水庫集水區保育治理工程生態檢核表 主表(1/2)

工程基本資料	工程名稱 (編號)	112 年度曾文水庫湖域保護帶治理工程第一期	設計單位	經濟部水利署南區水資源局 曾文水庫管理中心
	工程期程	預計 112 年 7 月發包 (尚未發包)	監造廠商	預計自辦監造 (尚未發包)
	治理機關	經濟部水利署南區水資源局	營造廠商	(尚未發包)
	基地位置	地點：嘉義縣大埔鄉 湖域邊坡保護 (情人公園) TWD97 座標 X：208214 Y：2577796 湖域邊坡保護 (同心吊橋) TWD97 座標 X：207793 Y：2577785 步道鋪設 (茄苳腳) TWD97 座標 X：207465 Y：2577146	工程預算/ 經費	預算金額：12,280,000 元
	工程緣由目的	曾文水庫湖域保護帶內，情人公園外側邊坡 (鄰近西拉雅風景區遊客中心) 及湖濱公園同心吊橋橋墩兩側下邊坡因水力沖蝕裸露，為穩固橋樑及邊坡穩定、減少土砂崩落水庫，辦理邊坡保護工程。同時，為促進水庫觀光遊憩功能，加設各型式遊憩步道及太陽能路燈，提供遊客更安全的親水環境。		
	工程類型	☐ 自然復育、 ☒ 坡地整治、 ☐ 溪流整治、 ☐ 清淤疏通、 ☐ 結構物改善、 ☒ 其他		
	工程內容	格框掛網噴植生、仿木步道及平台、透水性鋪面步道、植草溝、喬木栽植、太陽能路燈等。		
預期效益	☒ 保全對象(複選): ☐ 民眾(☐ 社區 ☐ 學校 ☐ 部落 ☐) ☐ 產業(☐ 農作物 ☐ 果園 ☐) ☒ 交通(☒ 橋梁 ☐ 道路 ☐) ☒ 工程設施 (☒ 水庫 ☐ 攔砂壩 ☐ 固床設施 ☐ 護岸)			
核定階段	起訖時間	民國 111 年 3 月 5 日至民國 112 年 1 月 4 日		附表 P-01
	生態評估	進行之項目： ☒ 現況概述、 ☒ 生態影響、 ☒ 保育對策 未作項目補充說明：		
設計階段	起訖時間	民國 112 年 1 月 4 日至民國 112 年 6 月 (設計中)		附表 D-01
	團隊組成	☒ 是 ☐ 否 有生態專業人員進行生態評析		
	生態評析	進行之項目： ☒ 現場勘查、 ☒ 生態調查、 ☒ 生態關注區域圖、 ☒ 生態影響預測、 ☐ 生態保育措施研擬 (研擬中) 未作項目補充說明：		附表 D-02 D-03

附表 D-02 生態專業人員現場勘查紀錄表

附表 D-04 民眾參與紀錄表

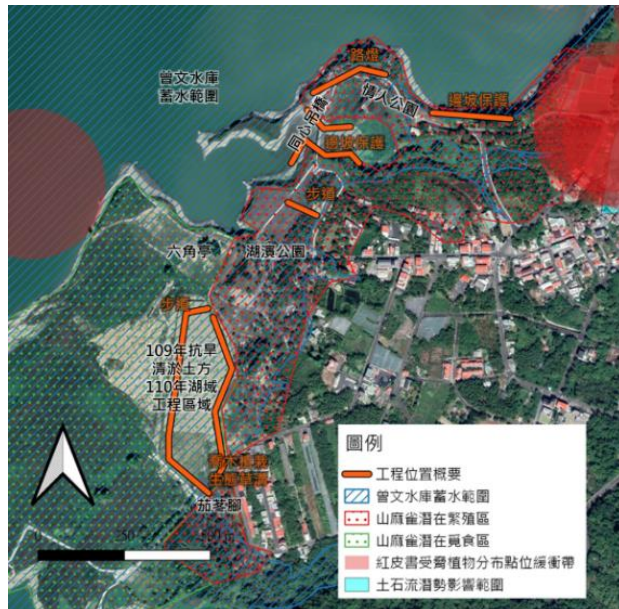
勘查日期	民國 112 年 6 月 1 日	填表日期	民國 112 年 6 月 1 日
紀錄人員	宋■■■/漢林生態顧問有限公司/經理	勘查地點	茄苳腳區域至湖濱公園同心吊橋周邊
人員	單位/職稱	參與勘查事項	
周■■■	南區水資源局/副工程司	說明工程內容與規劃	
廖■■■	南區水資源局/副工程司	協助說明本區水文特色	
宋■■■	漢林生態顧問有限公司/經理	生態策略討論與彙整	
現場勘查意見		處理情形回覆	
漢林生態顧問有限公司 宋■■■ 經理		南水局曾管中心 周■■■ 副工程司	
1. 歐都納渡假村前方光臘樹有枯死情形，建議適度移除枯木維持遊憩安全，但枯木為保育類山麻雀繁殖資源，且本區為山麻雀繁殖熱區，建議另外於周邊懸掛木造巢箱約 10 座，高度至少 3m 以上，為巢位資源補償。 2. 同心橋兩側區域是山麻雀繁殖熱區，建議盡量調整工序，在水位及工期許可下，迴避在繁殖高峰期 4 月-5 月施做。如果會有工期時程與繁殖期重疊情形，請預先知會嘉義大學研究團隊，避免爭議。 3. 目前採用植生草溝、通透性鋪面、坡面掛網植生工法，對植生回復友善，是良好的生態友善設計。 4. 坡面噴植建議以原生種類為主要比例，常用植種如台灣赤楊、相思樹、羅氏鹽膚木（山鹽青）、胡枝子、水黃皮、欖仁、茄苳、苦楝、埔姜、七里香、欖仁、九芎、鐵刀木等。		1. 納入設計圖說，移除枯死之光臘樹，並於周邊新設巢箱。 2. 將列入施工圖說提醒施工廠商。 3. 納入圖說做為施工參考。
